Pratica ARPAE – Area Autorizzazioni e Concessioni Metropolitana n. 10649/2019

PROCEDURA di ValSAT art. 18 L.R. 24/2017

Istruttoria di ValSAT sul Piano Urbanistico Attuativo (PUA) relativo all'Ambito 4 di Altedo, presentato al Comune di Malalbergo dalla Ditta Maglò srl.

RELAZIONE ISTRUTTORIA

Nell'immagine, tratta dalla Valutazione previsionale di Clima acustico, sono evidenziati in rosso gli edifici in progetto ed in ciano il nuovo parcheggio pubblico in progetto.

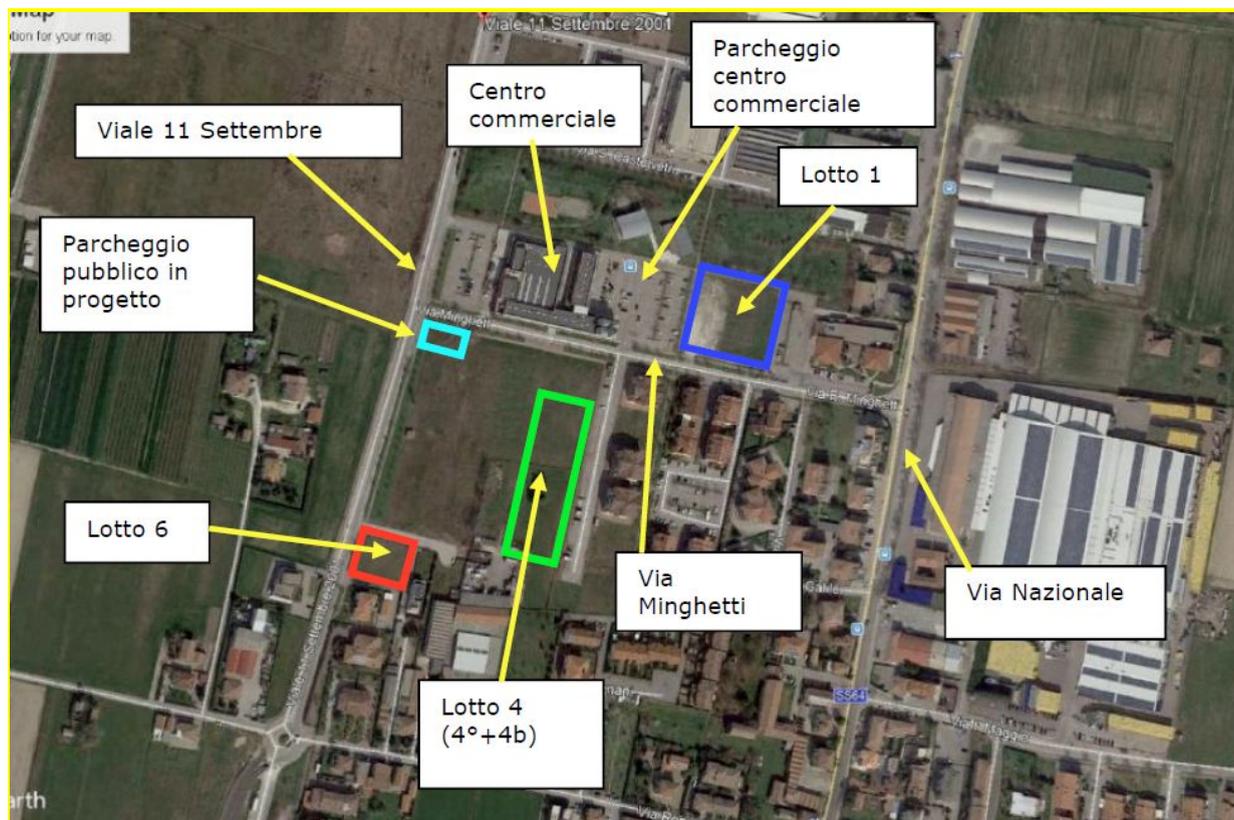
Per quanto concerne il rumore, si ricorda che non è condivisibile edificare all'interno delle fasce di rispetto stradale. Anche qualora le simulazioni ipotizzino il rispetto dei limiti di terza classe, un eventuale superamento - anche successivo - sarebbe ammissibile. Il senso della fascia di rispetto è proprio quello di lasciare libero un tratto di territorio.

Si ricorda altresì che ai fini della sostenibilità non si ritengono accettabili tecniche di riorganizzazione degli spazi interni delle abitazioni o *escamotage* architettonici come le logge

profonde o i parapetti pieni per dichiarare la conformità ai limiti di legge. Tali limiti devono essere verificati in tutti gli spazi abitativi, interni ed esterni, indipendentemente da distribuzione dei locali e scelte di disegno architettonico dei singoli edifici.
